おおがわら千本桜スポーツパーク(賑わい交流拠点施設)の整備に対するアンケート 調査結果(ホームページ・住民懇談会)

R6.11.11現在

おおがわら千本桜スポーツパーク(賑わい交流拠点施設)の整備に対する アンケート調査結果(ホームページ・住民懇談会)

1. 設置遊具等について再検討

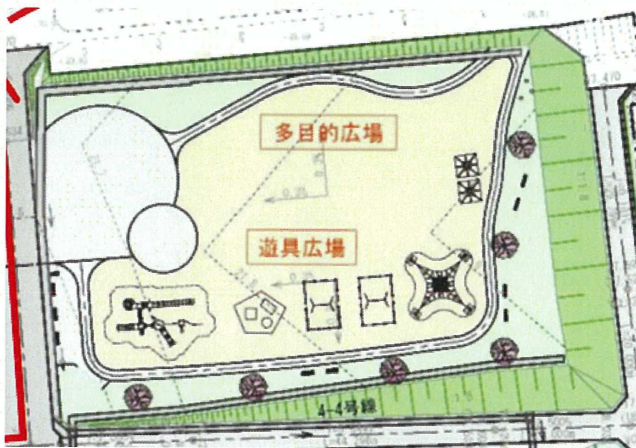
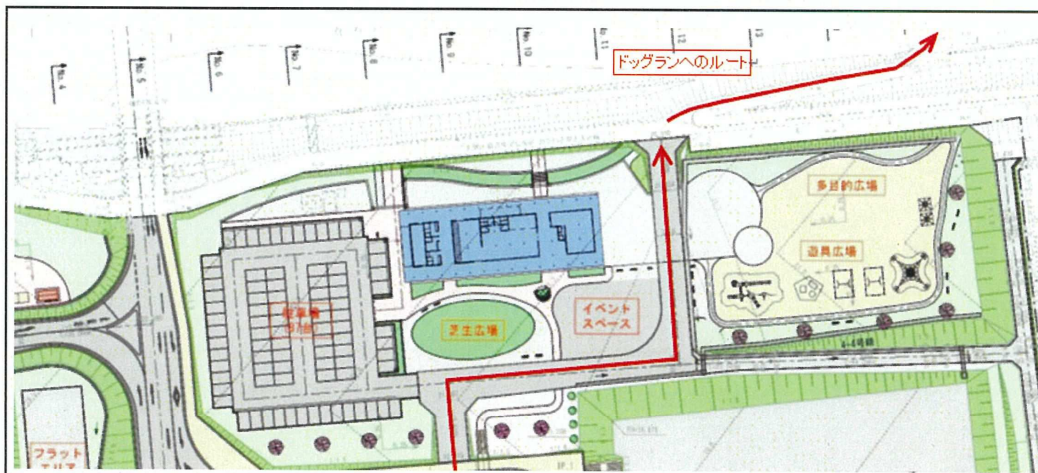
遊 具	その他
・近隣に室内遊具があるため、屋外遊具を整備 ・幼児用遊具と児童用遊具が分かれていて安心 ・運動や遊びの場が計画されていて完成が楽しみ ・夏に子供が遊べる場所がほしい	・家族で利用可能な施設が多く嬉しい ・幼児から高齢者まで各年代が楽しめる施設整備 ・施設整備後の活用方法が重要 ・音響施設やW i F i 設備の整備 ・施設周辺の安全な交通環境の整備 ・樹木を植栽し、木陰を多く作る ・水害対策を行ってほしい ・町民の施設利用料金の値引き ・維持管理費の縮減を ・ターゲットを絞り、ここにしかない施設が必要 ・他の施設との差別化が必要 ・1日遊べる空間づくりが必要 ・様々なことができる施設や場所が必要
スポーツ施設	
・3X3、フットサルコートは近隣に無いので魅力的 ・全国大会を開催できるような規模の施設整備が必要 ・夜間の利用を見込んだ利用時間の設定 ・各スポーツ施設のスクール、イベントの開催 ・コートや道具の適切な整備 ・スケボーパークは、2箇所必要ない ・アーバンスポーツ施設の需要や素人が使えるか疑問 ・スケボーパークはBMX利用可能にし集客に繋げる

遊具 アンケート調査結果(希望する施設、施設に対する要望等)

大型複合遊具、屋根付き遊具、屋内遊具、未就学児用遊具、ふあふあドーム、噴水広場、健康遊具等

基本設計の施設内容に企業アンケート等の結果から、多目的広場に遊具を移動し、遊具の設置数も増やした。

- ・屋根付きの幼児専用遊具と休憩スペースを整備。
- ・休憩スペースは遊具広場全体の休憩場所として利用。
- ・屋根下には暑さ対策としてミストシャワー等設置。
- ・遊具広場全体の遊具をグレードアップ。

【ドッグランへのルート変更】

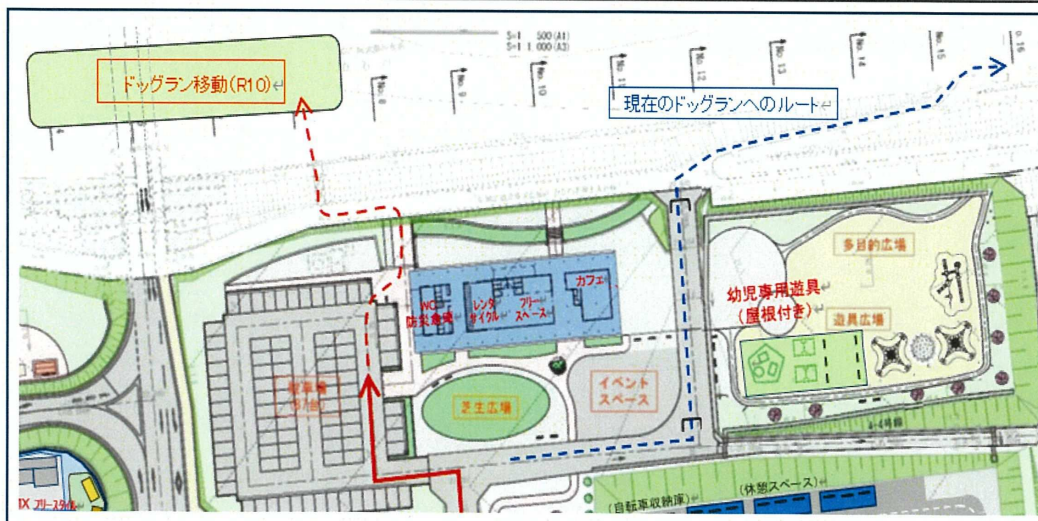
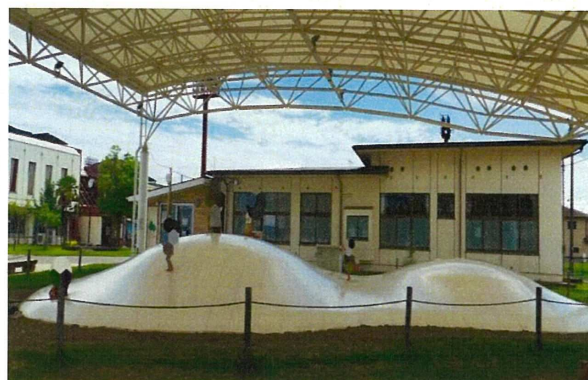
交流施設と遊具広場の間に、ドッグランへのルートがあり、危険と判断。

現在のルートは通常時通行止。ドッグランに日影や水道、トイレが必要という要望があることや、柵の補修時期でもあるためドッグランを移動し、ルート変更。交流施設駐車場からドッグランへは徒歩。

【屋根付き遊具の種類検討】

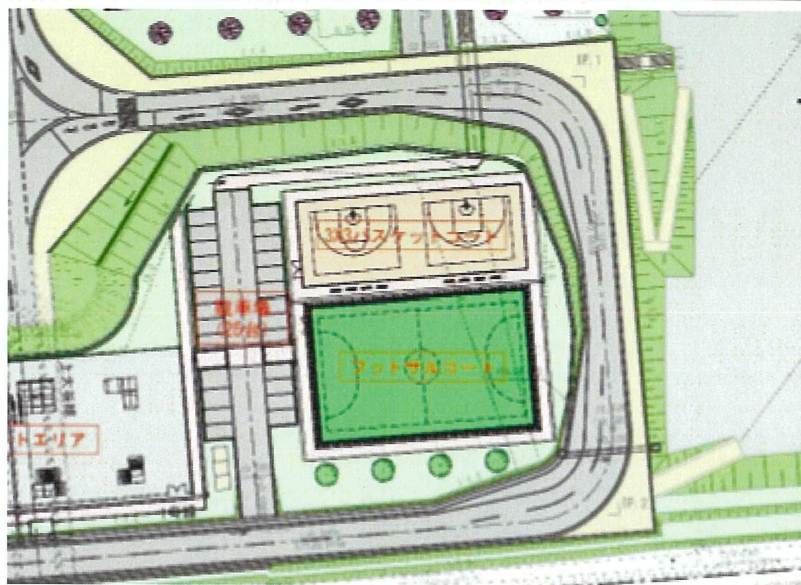
- ・屋内遊具の設置要望が多いため、低年齢の子供の熱中症対策や遊具広場の休憩場所として屋根付き遊具を検討。
- ・設置要望の多いフアフアドームは、集客力が高いが、整備費、維持管理費が高い。
- ・悪戯等に対する十分な対策が必要。

(フアフアドーム整備費 30,000 千円、コンプレッサ常時稼働、電気料月 10 千円、年1回の点検 300 千円)

屋根付き遊具(幼児専用遊具 + 低学年向け遊具)

- ・屋内遊具の設置要望が多いため、低年齢の子供の熱中症対策や遊具広場の休憩場所として屋根付き遊具を検討。
- ・施設整備費が抑えられ、他遊具のグレードアップが図れる。
- ・屋根の大きさや高さも抑えられる

2. 屋根付きフットサルコートについて再検討

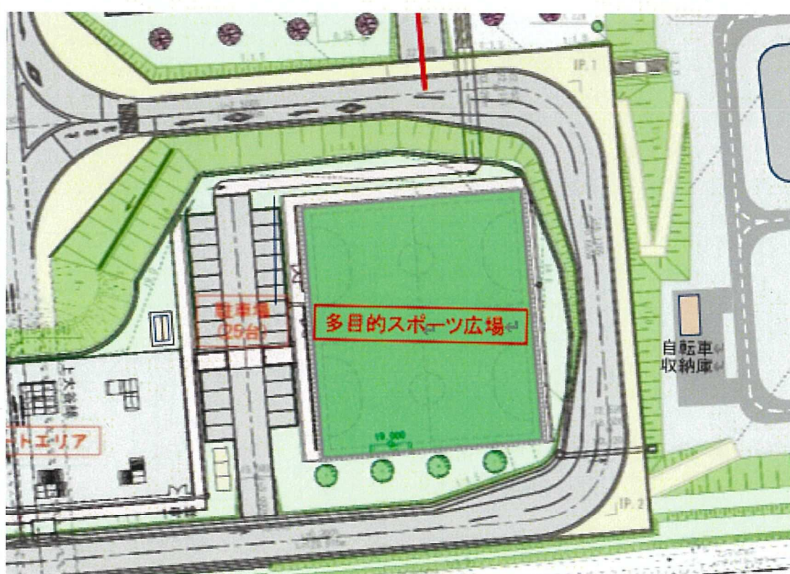
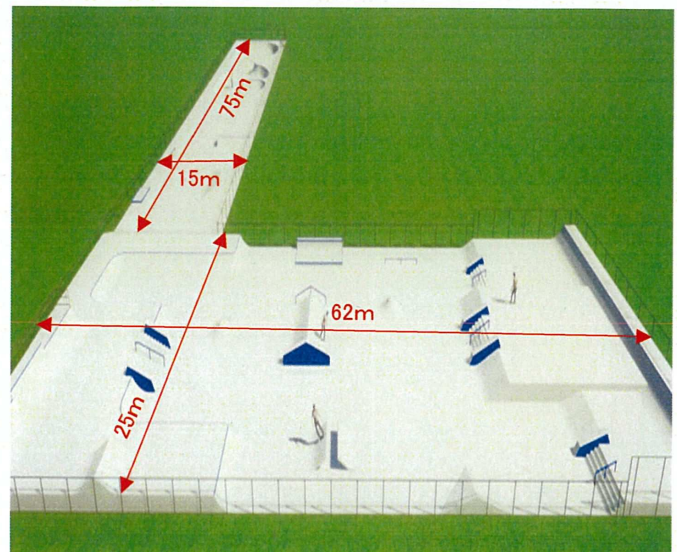
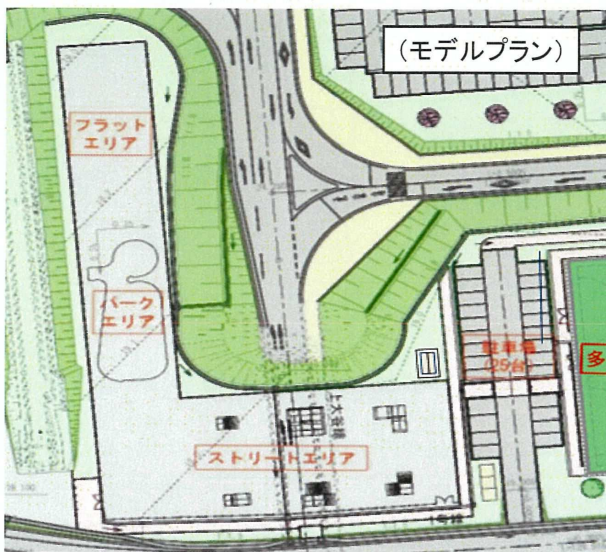
スポーツ施設(フットサルコート、3×3コート) アンケート調査結果(希望する施設、施設に対する要望等)
 夜間照明付施設、全天候型施設、、サッカーグラウンド、野球場、温水プール、卓球場、トレーニング施設、
 リバースポーツ施設、高齢者スポーツ施設、各年代が楽しめる施設、音響設備、スクールやイベント開催、

企業アンケート等の結果から、全天候型のスポーツ施設の設置要望が多くあったため、モデルプランではフットサルコートの1コート分を屋根付きにした。

- ・フットサルコートの2コート分を屋根付きにする。
- ・床を人工芝からハードコートに変更することで、3×3、バスケット、フットサル、テニスコート等で利用可能にする。
- ・様々なスポーツだけでなく、イベントや町の事業等でも利用できることから、施設名称も「多目的スポーツ広場」に変更。

・屋根付きフットサルコート2面(ハードコート)

・ハードコート色違い。

3. スケボーパークについて再検討

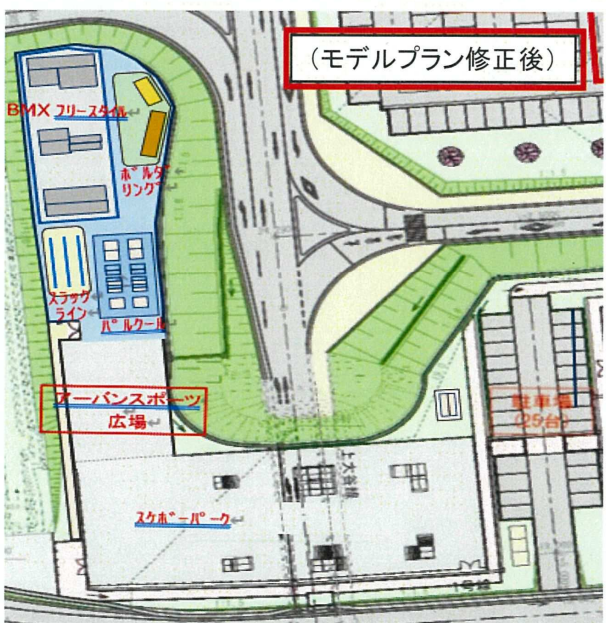
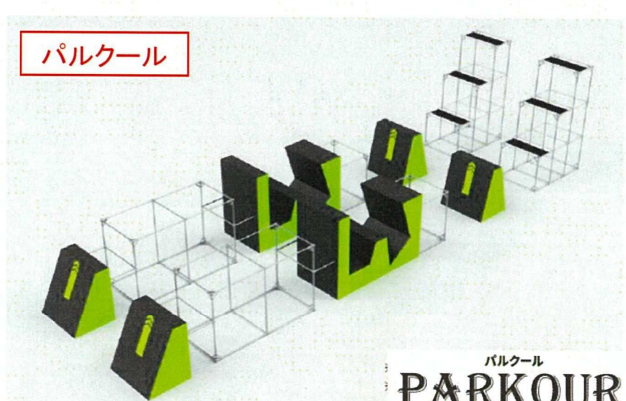
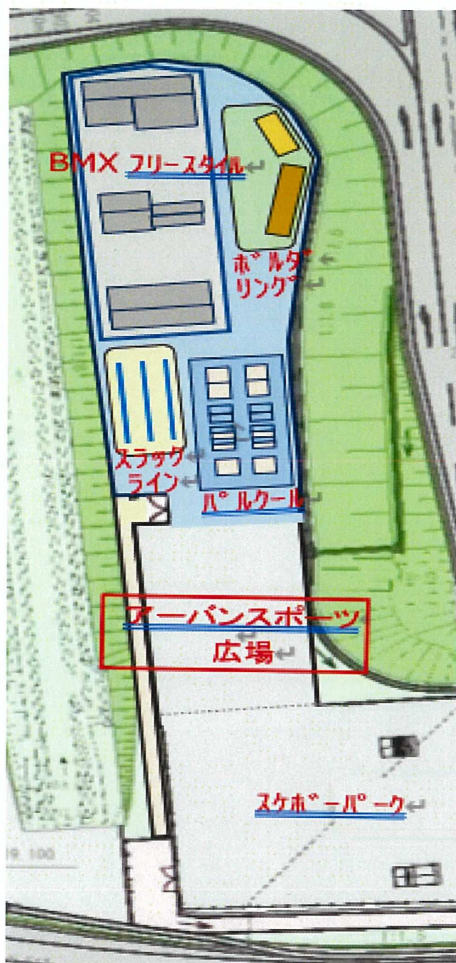
夜間照明付施設、全天候型施設、全国大会レベルの施設、音響設備、スラックライン、スクールやイベント開催他施設と差別化された施設、スケボーパークは1箇所でも十分、アーバンスポーツ施設の需要に不安

○亘理町「鳥の海公園スケボーパーク(55m×21m)」+パークエリア+フラットエリアを加え
 施工メーカーが作成したレイアウト。レベルの高い施設になるが、整備費及び維持費が
 高額になる。(施設整備費 180,000 千円)

- ・コンクリートでセクションを造るため、耐久性はあるが、レイアウトの変更等が難しい。
- ・周辺の施設に比べ規模が大きめの施設となり、コースのレベルも若干上がる。
- ・スケボー、BMX、インラインスケート、キックボードも走行可能とする。

○スケボーパークは、移動型のセクションに変更し面積を縮小。ストリートエリアとフラットエリアのみにする。

- ・施設整備の縮減。(スケボーパーク整備費 60,000 千円)
- ・レイアウトの変更やセクションの変更が可能。
- ・セクションの耐久性はコンクリートに劣るが、破損部分のみ補修が可能。
- ・初心者から上級者まで各レベルに合わせた利用が可能。
- ・スケボーパークを縮小した分、他のアーバンスポーツ施設も利用できる「アーバンスポーツ広場」として整備。
- ・スケボー、BMX、インラインスケート、キックボードも走行可能とする。

「アーバンスポーツ広場」には、スケボーパーク、ボルダリング、スラックライン、パルクール、BMXエリアを整備し、各施設の競技者の練習はもちろんのこと、スクールやイベントの開催が見込まれ、初めての方でも様々なアーバンスポーツを体験できるエリアにする。

4. 調整池の有効活用について再検討

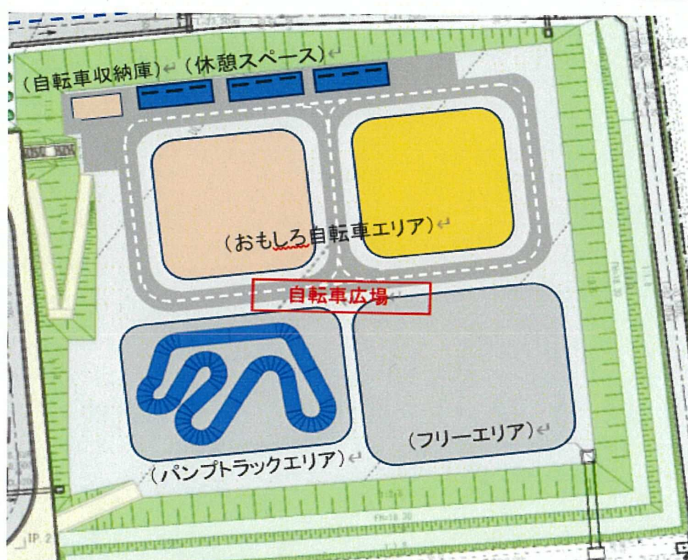
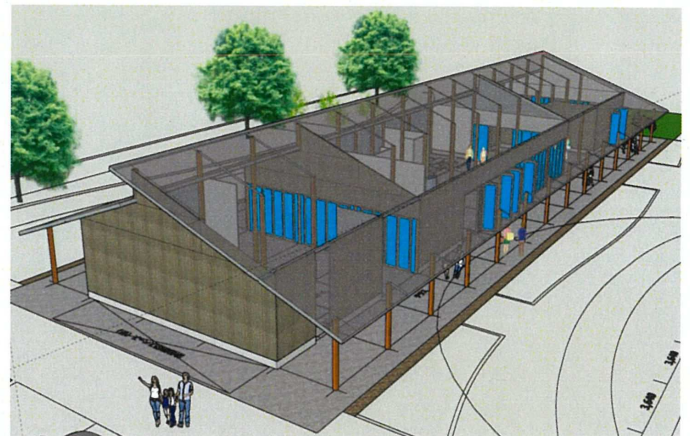
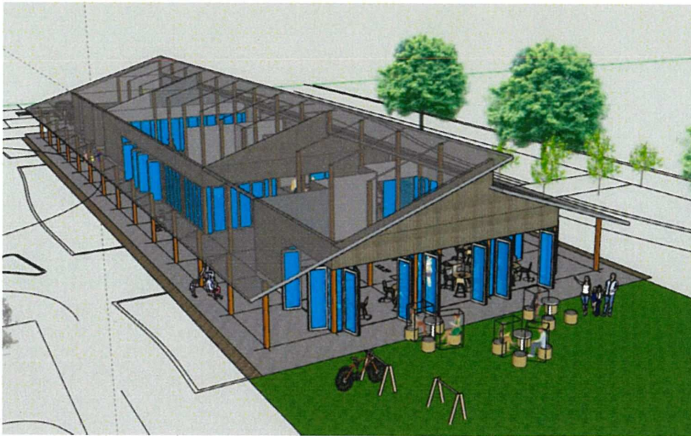
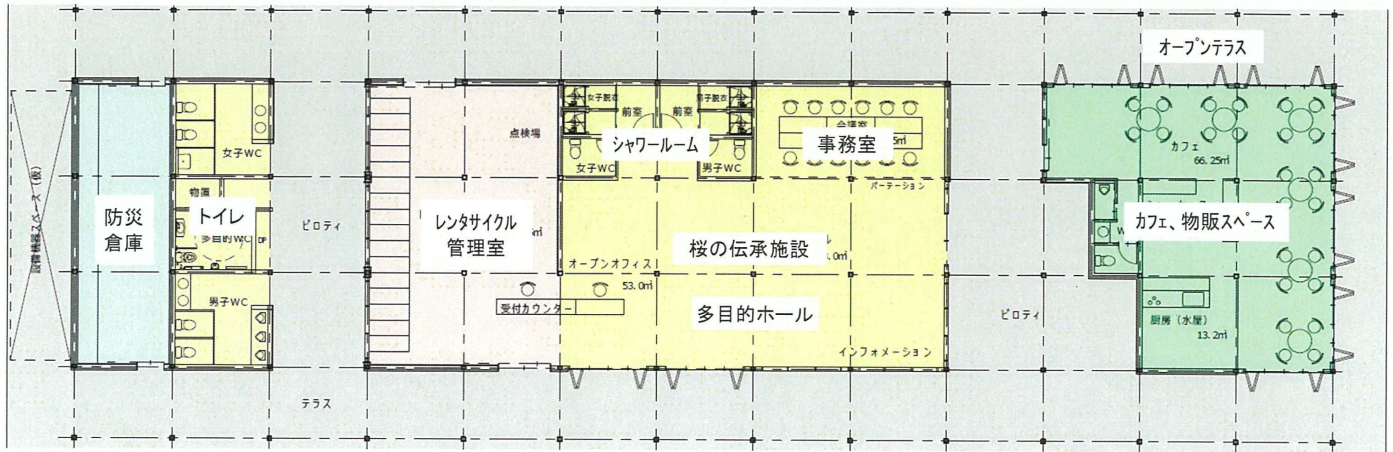
家族で利用可能な施設、噴水広場、スケボーパークは1箇所です十分

基本設計では、ソフトボール場を計画したが、維持管理や利用頻度等を考慮し、路面をコンクリート舗装に変更。無料のスケボーパークとして整備を行なう計画だった。

住民アンケートの結果等でスケボーパーク施設が多すぎると指摘があったことや、家族で楽しめる施設への希望が多くあったため、様々な種類の自転車に乗れる「おもしろ自転車エリア」を整備する。また、自転車で起伏あるコース走行を体験できる「パンプトラック」や、自転車の練習やイベント等、様々な利用を想定した「フリーエリア」を整備。噴水広場の設置要望が多くあったことから、夏場には、「フリーエリア」に水遊びができる場所を臨時的に設置するような利用も考えられる。
